INTEGRATION PAYSAGERE DES BATIMENTS AGRICOLES

Pétitionnaire : GAEC du Tilleret

Le Tilleret - CLUCY

Date de la visite : 16 février 2009

l'exploitation existante

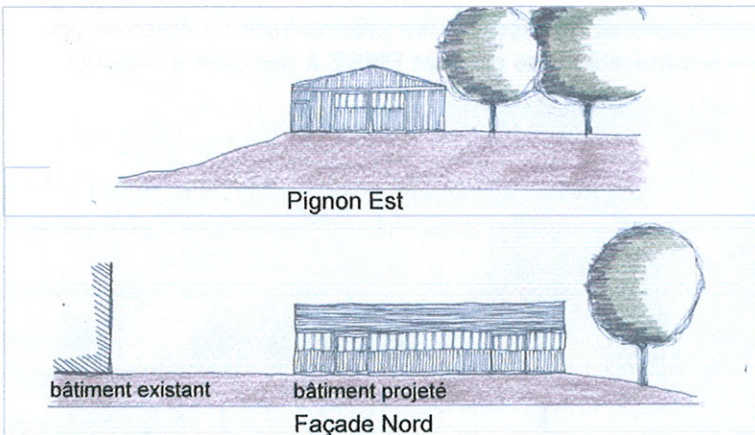
L'implantation envisagée dessine le projet en avant de l'existant, séparé de celui-ci d'une douzaine de mètres. L'exploitant souhaite cette disposition pour des raisons sanitaires.

Sans aucunement remettre en cause le projet, il serait préférable d'un point de vue architectural de prioriser une solution d'extension du bâti existant, soit par le pignon Ouest, soit par le façade Nord, voire même vers l'Est au delà de la fumière.

principe d'implantation

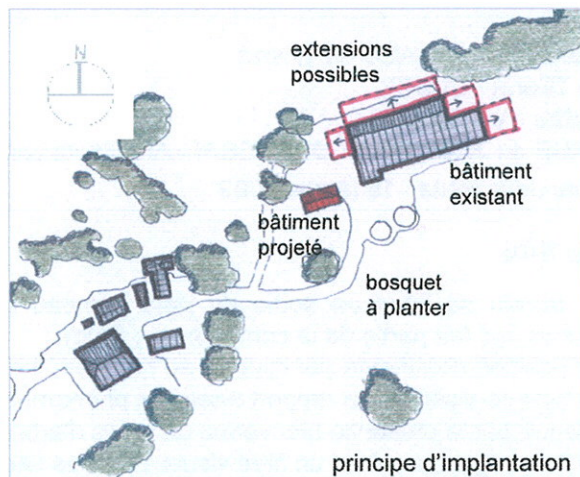
- **L'implantation du bâtiment** dans le site ne nécessite aucune préconisation particulière. Les proportions d'extension exprimées en plan de masse sont optionnelles.

- **La localisation des aires de stockage et circulation** : le traitement de surface devra respecter le caractère rural du site. Privilégier l'emploi du concassé à celui du béton ou du goudron.

- **Les matériaux et couleurs** : Le bardage métallique prévu devra être identique à l'existant (RAL 1019 gris-beige en façade et RAL 8012 rouge-brun en toiture). En façade, le bardage descend jusqu'au sol, sans partie de soubassement maçonné visible. En cas de translucide en toiture, ceux-ci seront regroupés en bandes continues et représentés sur les documents graphiques du Permis de Construire (façades et plan de toiture).

Le devenir de l'exploitation : L'exploitation est volumétriquement extensible par le pignon Ouest, par la façade Nord, voire par le pignon Est. Si le présent projet doit conserver sa position isolée, veiller à ce qu'il ne gêne pas l'éventuelle extension Ouest.

L'accompagnement végétal : Afin d'intégrer mieux les fosses en galva, planter un bosquet d'arbres type frênes dans l'intérieur du virage du chemin d'accès.
